「建物・構築物の免震構造に関する検討チーム」の検討結果について

令和 2 年 11 月 25 日
原 子 力 規 制 庁

建物・構築物の免震構造に関する検討チームでの主な論点とその対応の基本方針・考え方

令和2年11月9日
建物・構築物の免震構造に関する検討チーム

図 1 圧縮せん断試験の例

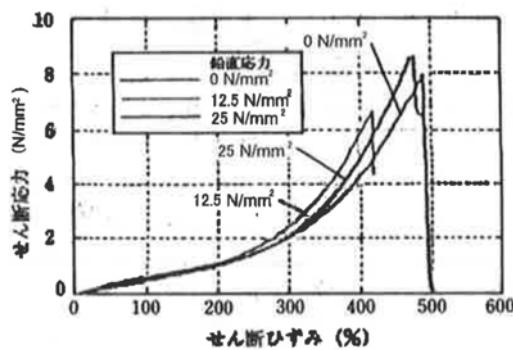
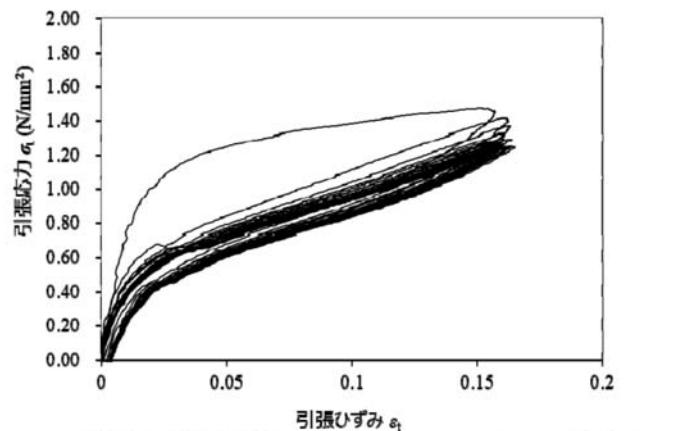
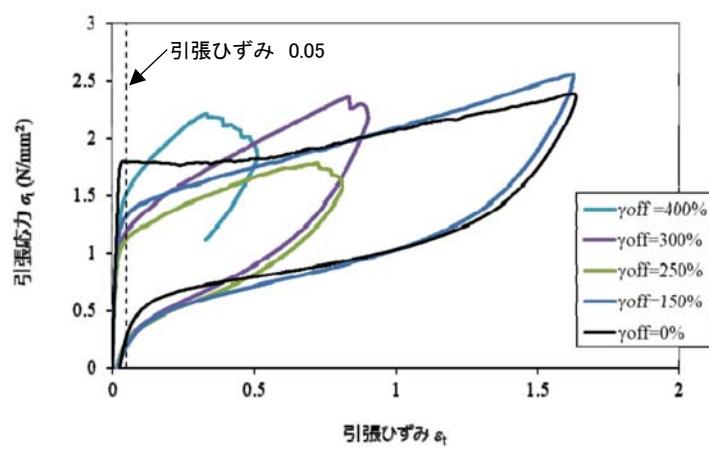
*2 : 試験等により、繰り返し載荷での顕著なひずみの蓄積がなく、ほぼ弹性的な挙動が確認された範囲(図1参照)

*3 : 試験等により、1N/mm²を超える面圧又はひずみによる評価の妥当性が確認された場合に適用(図2参照)
